## 計画部会の活動状況について

◆建築物のデザイン協議事項（虎ノ門一丁目東地区）

○建築物のデザイン協議事項（赤坂二・六丁目地区開発計画）

○建築物のデザイン協議事項（渋谷駅桜丘口地区（桜丘町1地区））

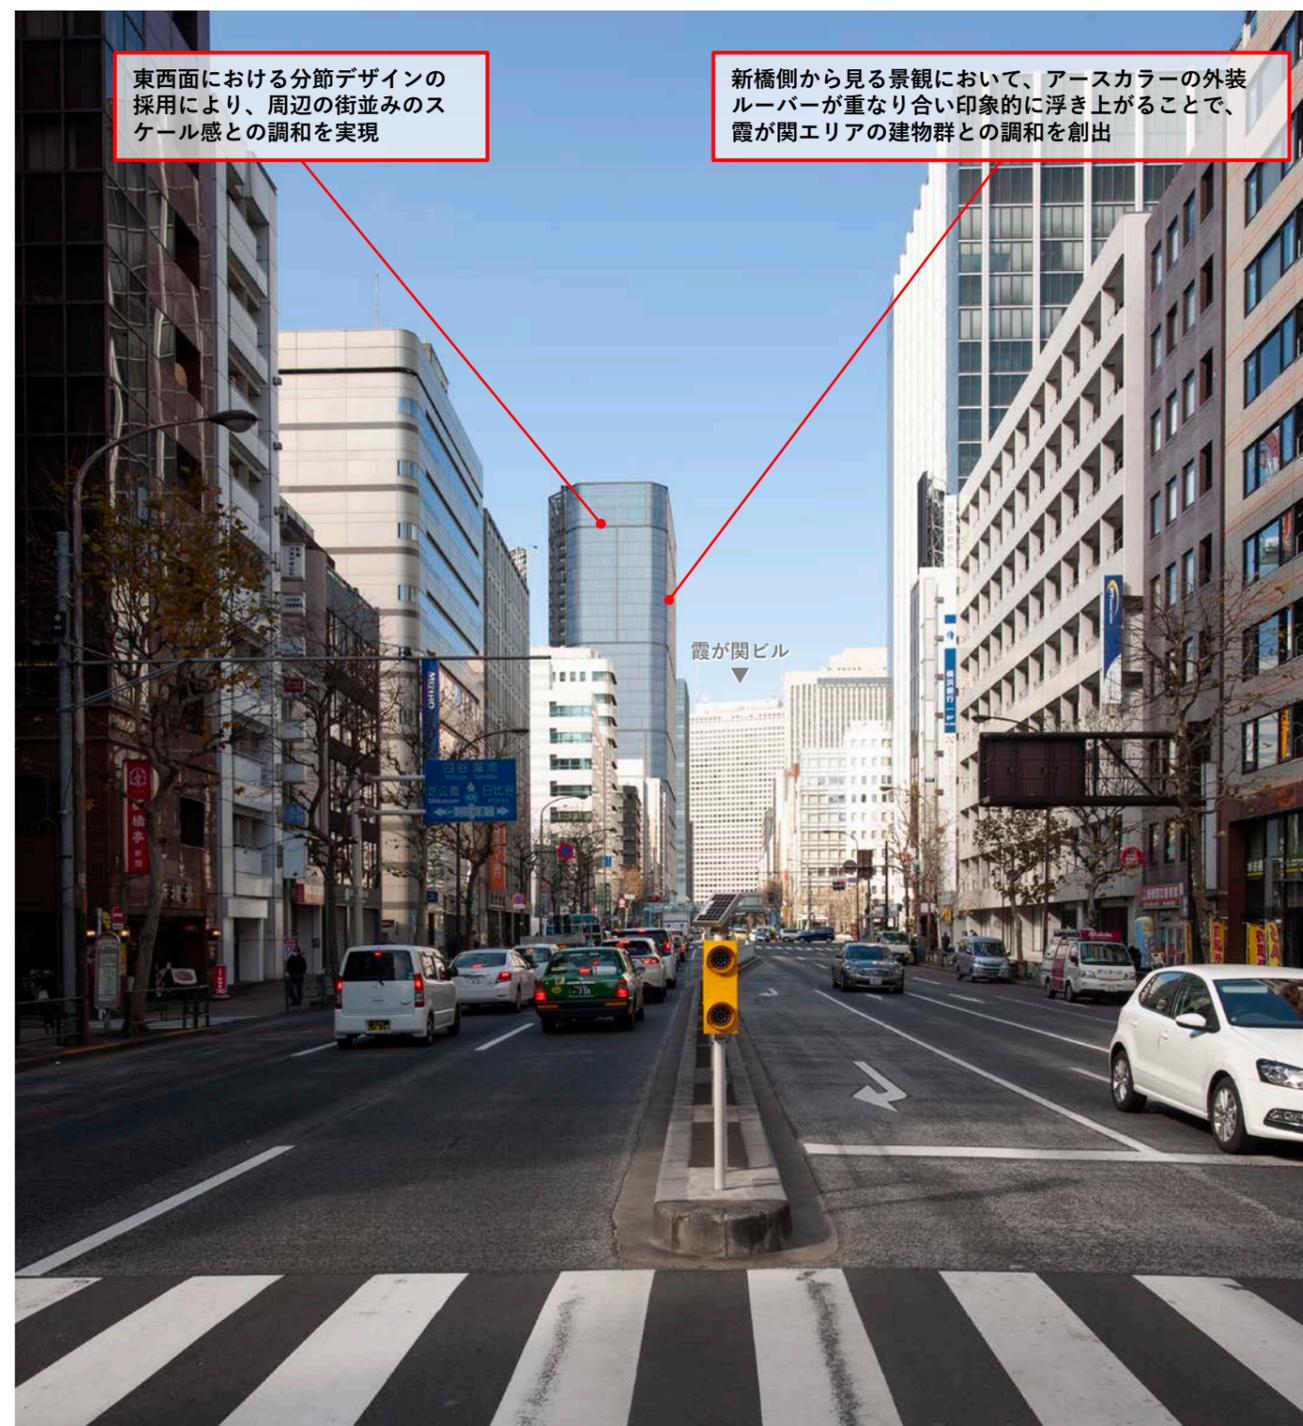
- ①隣接する駅前地区だけでなく、霞が関や外堀通りの北側地区との関係も意識し、各方面からの見え方の検証も踏まえ、虎ノ門交差点付近で群として質の高いデザインが実現されるよう、引き続き検討されたい。

- ②地下広場は、計画される横断地下通路や隣接街区の地下空間などと一体となって明るく開放的で快適な空間となるよう検討されたい。また、地上に接続する大階段は緑のネットワークへのつながりも意識して計画されたい。

- ①高層部・低層部に奥行き感のあるアースカラーの外装ルーバーを採用することにより、霞が関エリアのアースカラーの重厚で伝統的なデザインと調和し呼応するデザインとして見直します。また、北面だけでなく東西面にも分節デザインを採用することで、周辺の街並みのスケール感と調和する景観を実現します。

- ②明るい色調の仕上げ材や折上げ天井の採用、南側の緑豊かな地上広場に通じる大階段などで明るく開放的な空間とします。また、既存地下歩行者通路とは最大限広い間口で接続し、仕上げの連続性にも配慮することで一体性の感じられる空間とします。

南側地上広場へとつながる大階段は、大きな吹抜を有する開放的な空間とし、地下にいながらも地上広場の緑や外の空気が感じられ、人々を地上へと誘うような動線となるように計画します。

## ①北側外観デザインについて

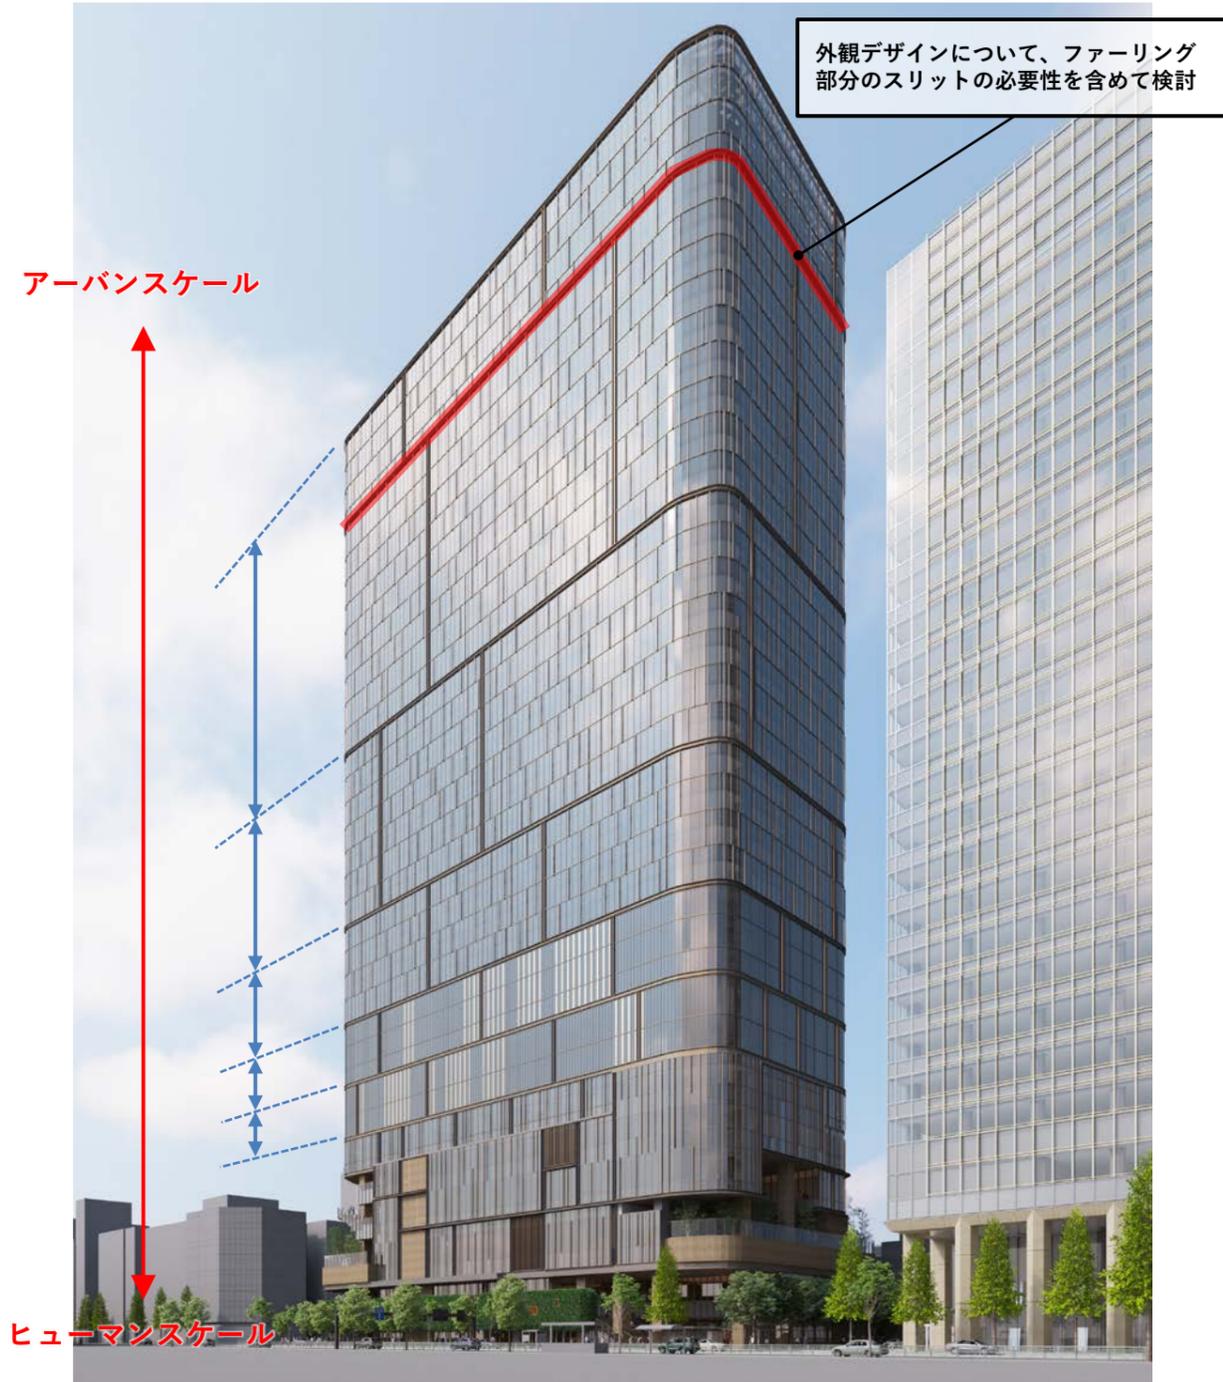
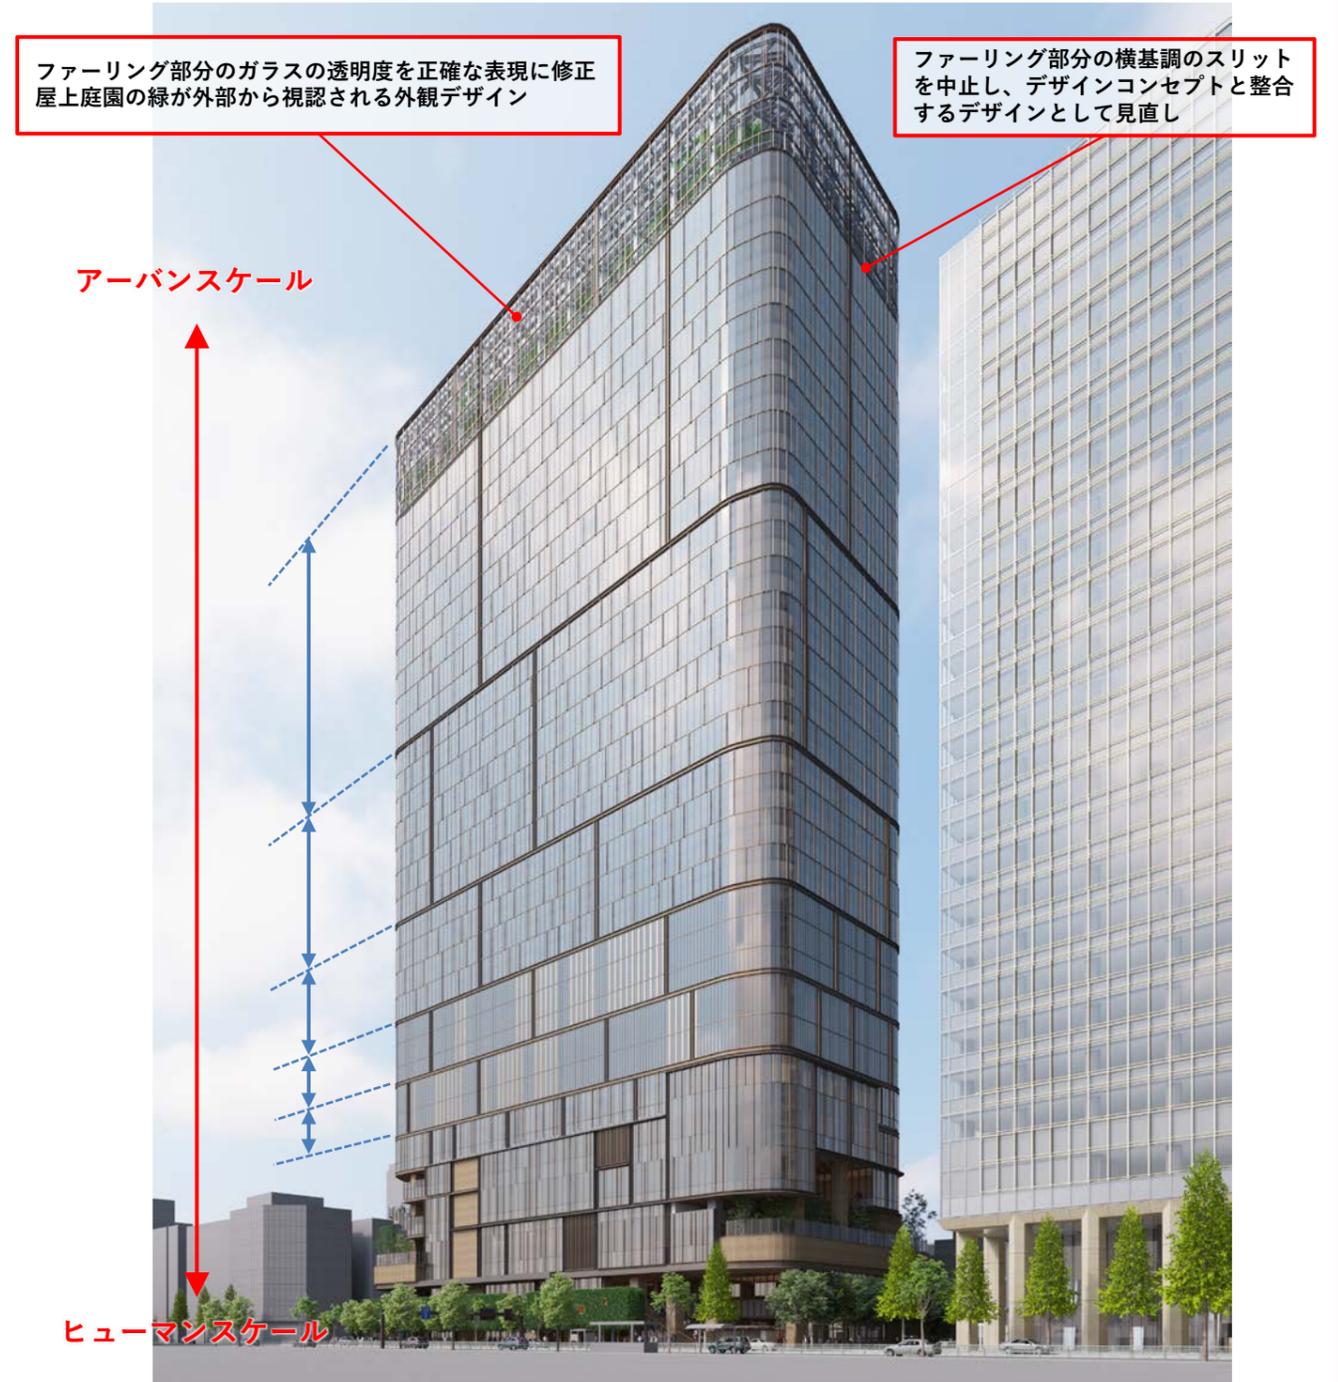
⇒北側壁面のアーバンスケールからヒューマンスケールへの変化を表現するとしている高層部と低層部の外観デザインの一体感・連続性については、各方面からの見え方の検証も踏まえ、外堀通り沿道の街並みや周辺地区との調和に配慮し、虎ノ門交差点付近で群として質の高いデザインが実現されるよう、引き続き検討されたい。

⇒ファーリング部分の横基調のスリットを中止し、北側壁面の分割デザインを見直すことで、デザインコンセプトと整合する外観デザインとします。

また、ファーリング部分のガラスの透明度について、正確な表現に修正しております。屋上庭園の緑が外部から視認される外観デザインとします。

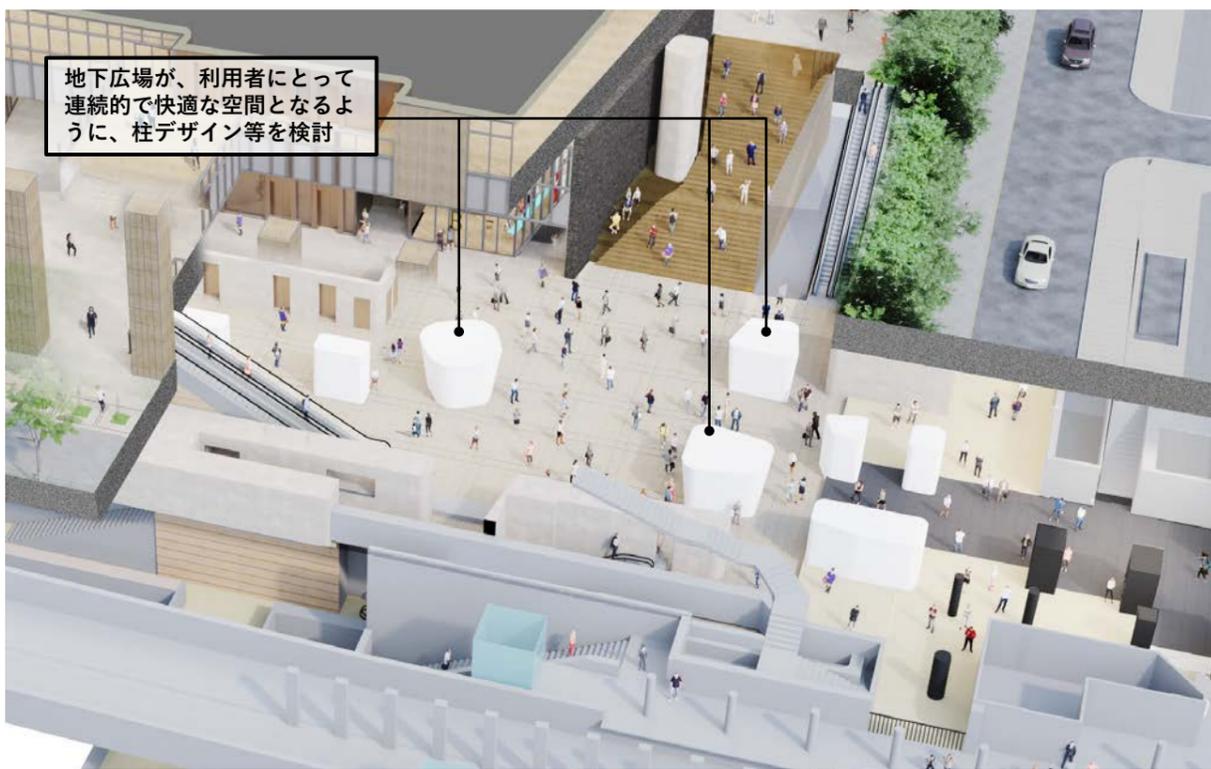
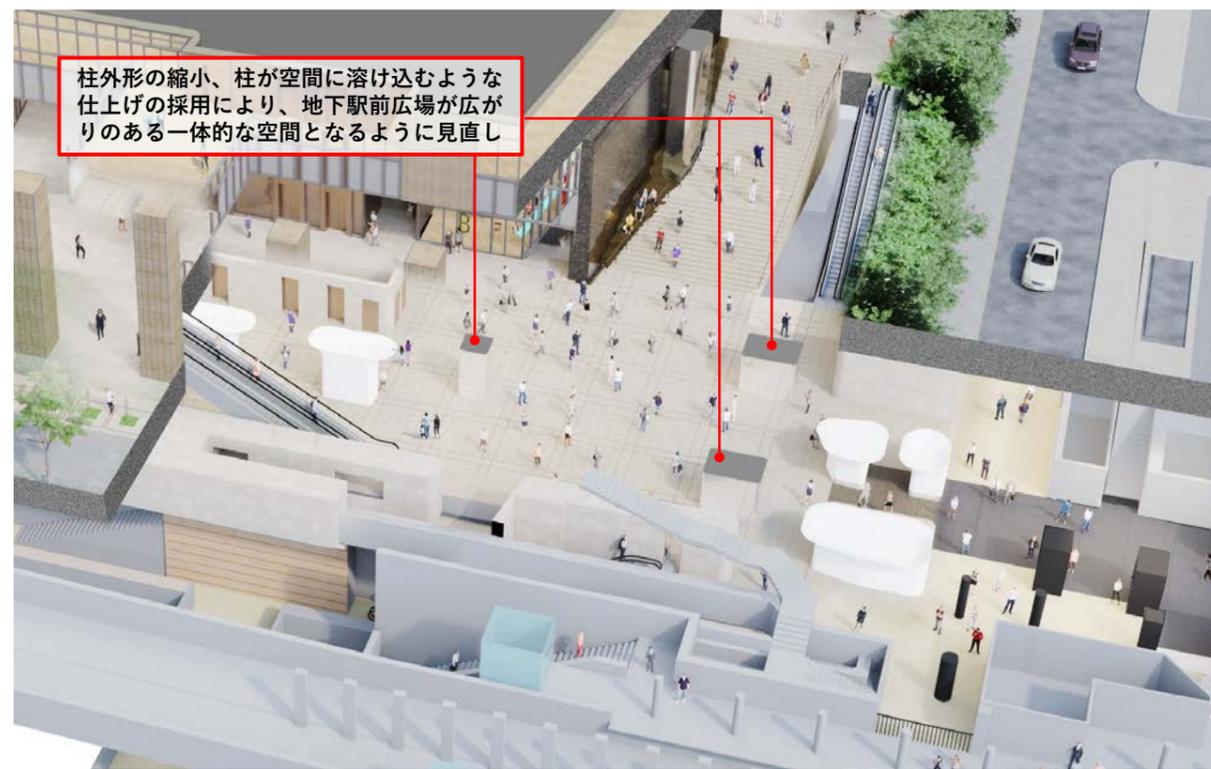
③地下広場は、地下鉄駅や隣接街区の地下広場などと一体的な空間となるとともに、地上接続する大階段から地上広場を含めて、利用者にとって連続的で快適な空間となるよう引き続き検討されたい。

地下広場が、利用者にとって連続的で快適な空間となるよう、柱デザイン等を検討

③地下駅前広場の柱デザインを見直し、柱外形を縮小し、周りの風景が淡く映り込み、柱が空間に溶け込むような仕上げを採用することで、地下駅前広場が広がりのある一体的な空間となるように計画します。

柱外形の縮小、柱が空間に溶け込むような仕上げの採用により、地下駅前広場が広がりのある一体的な空間となるように見直し

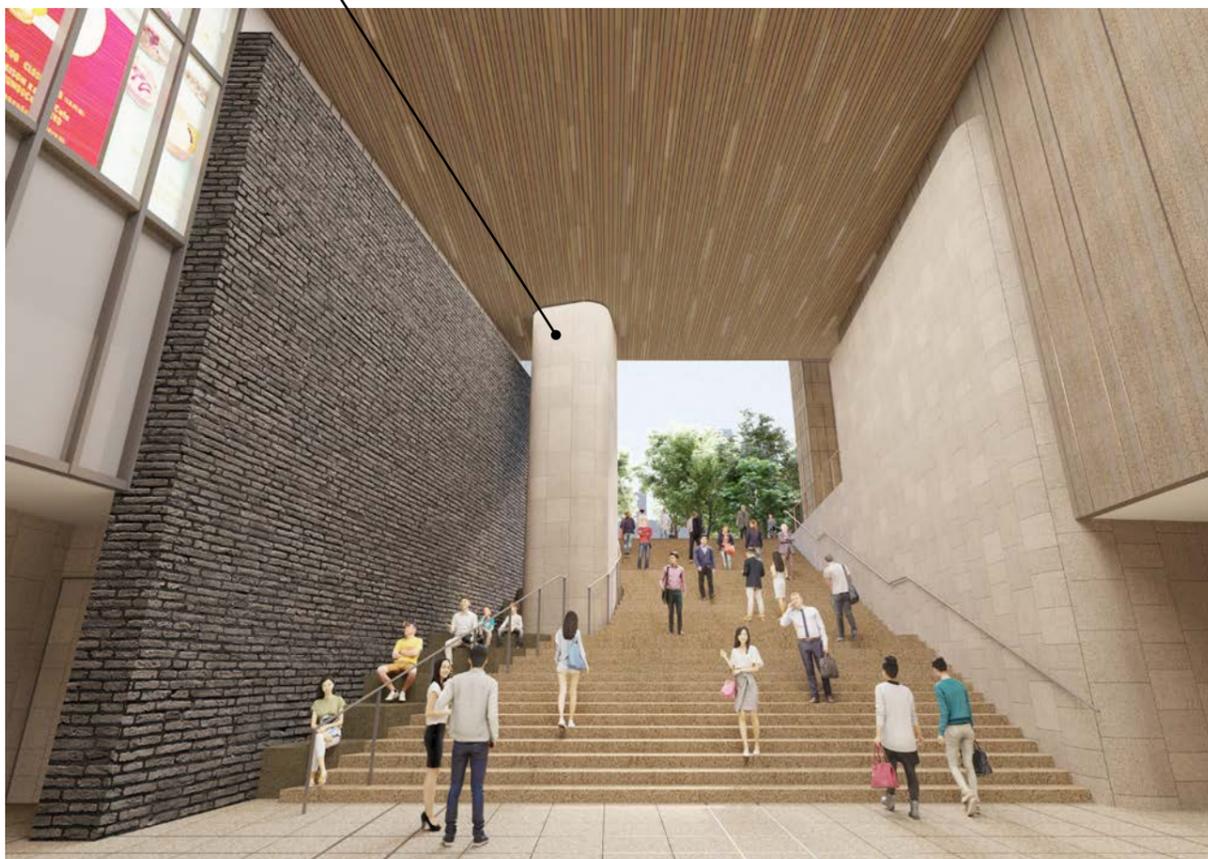
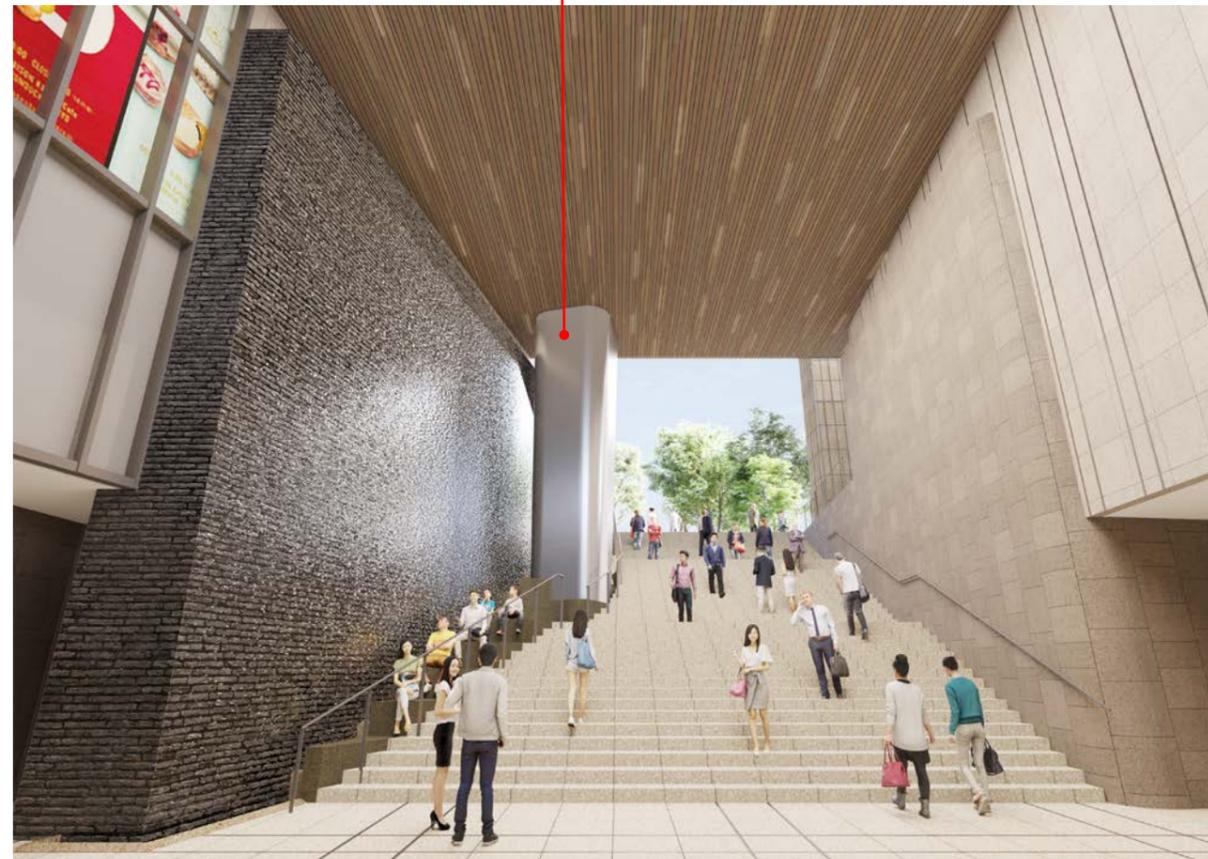
- ③地下広場は、地下鉄駅や隣接街区の地下広場などと一体的な空間となるとともに、地上接続する大階段から地上広場を含めて、利用者にとって連続的で快適な空間となるよう引き続き検討されたい。

大階段の柱デザインについて検討

- ③地下駅前広場の柱デザインと同様に、大階段の柱デザインも見直し、地上広場の緑や壁泉の水の流れなどが淡く映り込むような仕上げを採用することで、構造体としての柱の存在感を和らげ、地下に居ながらも地上の光や緑、外の空気が感じられるような快適な空間を創出します。

地上広場の緑や壁泉の水の流れが淡く柔らかく映り込むような仕上げを採用することで、構造体としての柱の存在感を和らげ、地下に居ながらも地上の光や緑などが感じられるような快適な空間を創出

図-1

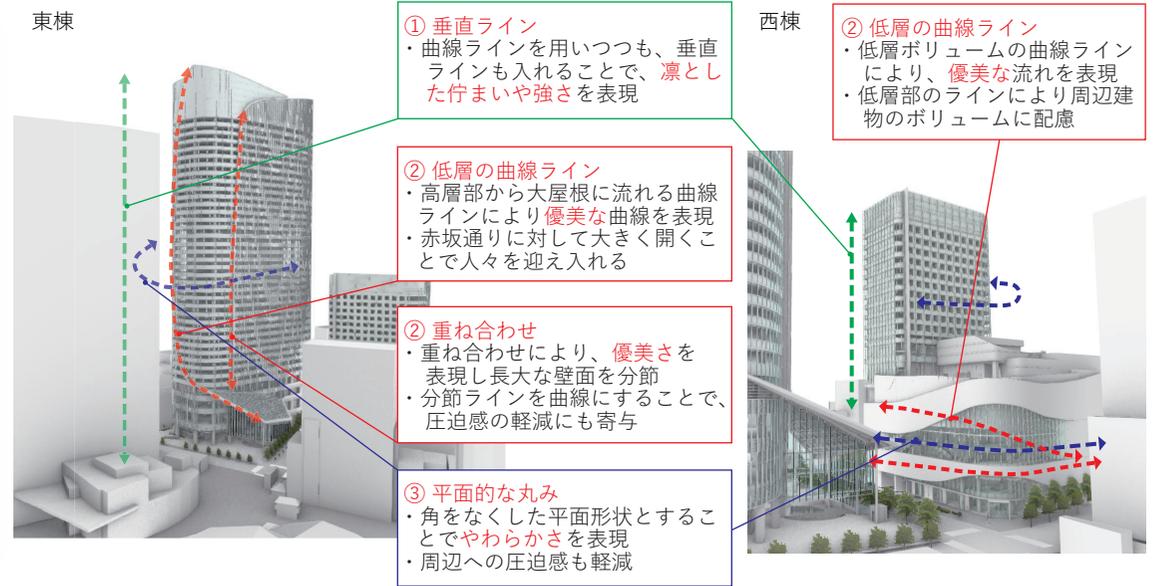
計画部会の意見を踏まえた都の見解	事業者側の対応
<p>■東京都景観審議会計画部会 （令和3年2月26日）</p> <p>1. 隣接街区との連携も考慮しながら、地域全体の魅力を高める観点で、当地区の都市再生における位置づけや役割を整理し、赤坂の歴史性も踏まえ、それにふさわしいデザインの方向性を検討されたい。</p> <p>2. 高層棟のデザインは、各方面からの見え方を十分に検証するとともに、計画地内の各棟の中低層部は、周辺からの圧迫感の軽減に配慮したデザインをさらに検討されたい。</p> <p>3. 赤坂通り沿いの魅力ある快適な歩行者空間の形成や、一ツ木通りなどとの関係を意識した低層部のデザインについて、交通処理のあり方も含め、沿道の景観形成に貢献するよう検討されたい。</p>	<p>赤坂は江戸時代から現代まで文化を発信し、エンタテインメントの集積地として賑わい栄えてきた。赤坂駅のランドマークとして、時代が変わっても変化・風化しないよう赤坂の歴史性や文脈を捉えたデザインとした。（図-1）</p> <p>中低層部は高層部から続く縦方向の重なりを連続させながら、その重なりを横方向に流す（大屋根と接続させる）ことでボリュームの切り替えをゆるやかに行い、圧迫感を軽減する。（図-2）</p> <p>重なりの横流れによって生まれた低層部は、異なるガラス素材の採用やテラス等で高層部とデザインの切り替えをおこない、高層部とは異なる顔づくりを行った。（図-3）</p> <p>赤坂通りに対して開かれたガラスの大屋根や圧迫感の軽減に配慮した西棟の外装によって、開放的な明るい歩行者空間を提供する。（図-4）</p> <p>東棟北東側にはテラスを設け、一ツ木通りからの見え方に配慮した。</p> <p>歩行者動線計画においては主動線上に駅まち空間や店舗を配置することで駅から街、街から駅への歩行者の流れを意識した。また、赤坂通りには極力車両出入口を設けず沿道景観の連続性、快適な歩行空間の確</p>

図-2

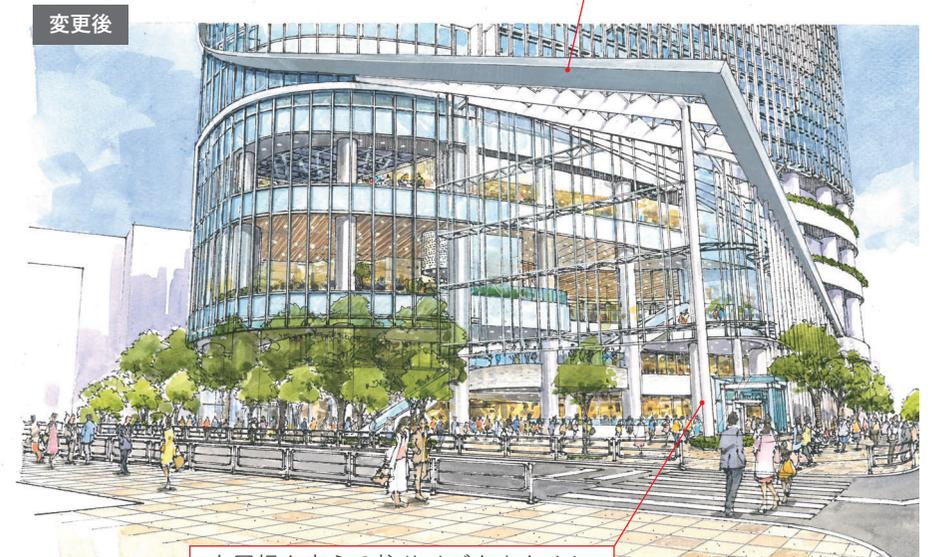
<p>■東京都景観審議会計画部会 (令和4年2月15日)</p> <p>1. 高層棟のデザインは、各方面からの見え方を十分に検証するとともに、周辺からの圧迫感の軽減に配慮し、デザインコンセプトとしている両棟の中低層部へと流れる曲線ラインの優美さなどについて精査し、より高質なデザインの具体化を図られたい。</p> <p>2. 赤坂通り沿いの魅力ある快適な歩行者空間の形成や、一ツ木通りなどとの関係を意識した低層部のデザインについて、交通処理のあり方や、歩道の整備も含め、ゆとりある沿道の景観形成に貢献するよう検討されたい。</p> <p>3. 地下鉄の駅からつながる駅前広場は、地下から地上への空間や動線も含め、駅とまちが一体となり、まちの象徴となる賑わいの創出を図るデザインの検討をさらに進め、公共空間としてふさわしい空間の形成を図られたい。</p>	<p>中低層部のデザインが、より高質なデザインとなるように周囲からの見え方に配慮しながら、引き続き検討を深めていく。</p> <p>低層部のデザイン、外構計画において、周囲との関係を意識し、ゆとりある沿道の景観となるように引き続き検討を深めていく。</p> <p>駅からつながる駅前広場空間のデザインについて、公共空間としてふさわしい空間となるように引き続き検討を深めていく。</p>
--	--

高層部の重なるの流れを大屋根と接続させボリュームを切り替え、低層部は高層部と異なるガラス素材を採用し、高層部とは異なる低層部の顔づくりを行う
